Neulamäen kierron avartaminen ja valaiseminen; kunnostuksen maisematyöluvahakemukseen liittyvä maastokäynti

Aika: 23.8.2023 klo 13:00 – 14:50
Paikka: Neulamäen ulkoilureitit, Satulanotkon ja Tervaruukin välinen alue
Paikallaolijat:

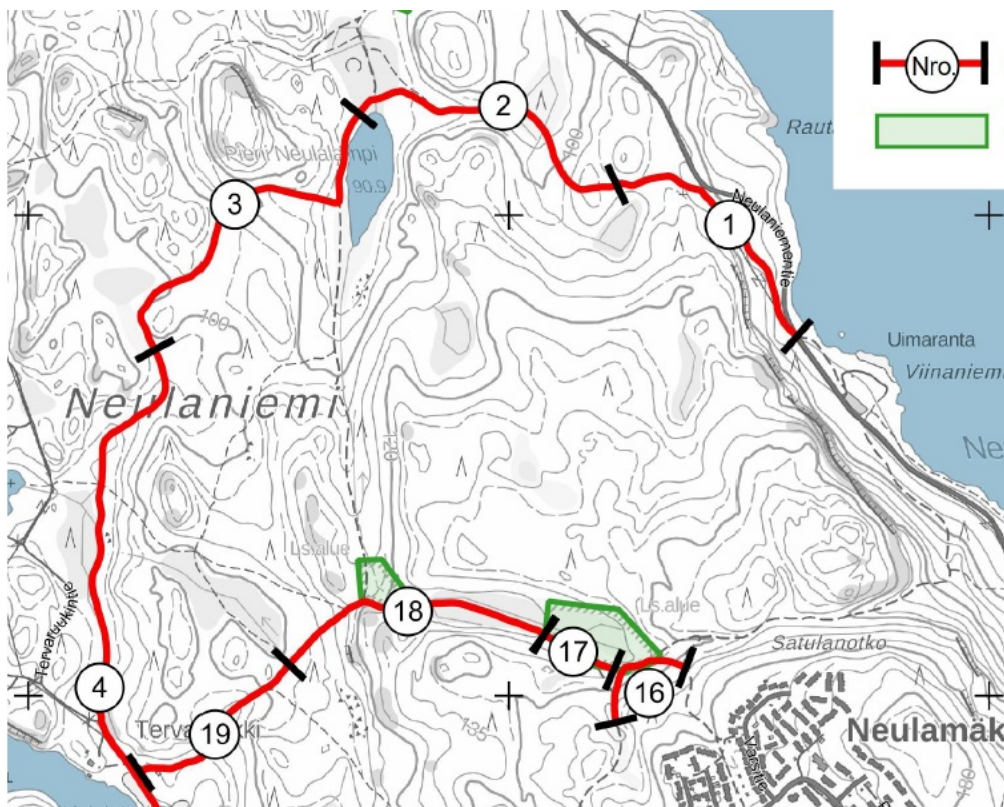
- Osuuksilla 16-19 reitin valaistus sijoitetaan kokonaisuudessaan reitin eteläpuolelle. Tässä poiketaan hakemuksen esityksestä, jossa valaisimia on paikoin esitetty sijoitettavaksi osuuksilla 16-19 myös reitin pohjoispuolelle

- Luonnonsuojelualueiden kohdilla puita ei poisteta muuten kuin turvallisuussyistä (lahot puut joilla kaatumisriski)
- Suojelualueiden kohdilla ei ole tarvetta kaivaa eikä täyttää reuna-
ojia voidaan kunnostaa, mutta natura-lehtokuvioilla se kuitenkin tehdään vain kevyesti ojan pohjaa tasaamalla. Valaistuksen maakaapelin ja tolpituksen kaivuut voidaan tehdä reitin eteläpuolella, samoin kuin tarpeellisten puiden poistot noin puurivin leveydeltä. Natura-alueen lehtokuvioiden kohdalla yksittäisten puiden poistaminen on mahdollista tarvittaessa.

- Reittiä ei tarvitse leventää nykyisestään osuuksilla 16-19. Tämä on todettu jo hakemuksessa.
- Hakemuksessa esitetty reitin reunoilta poistettavan puuston määrä ei pidä paikkaansa osuuskien 16 - 19 kohdilla (esitetty poistettavaksi 233 puuta). Kunnostuksen yhteydessä tarvitsee poistaa vain yksittäisiä puita reitin eteläpuolelta. Reitti on jo nykyisellään riittävän leveä yhteen suuntaan toteutettavalle ladulle.
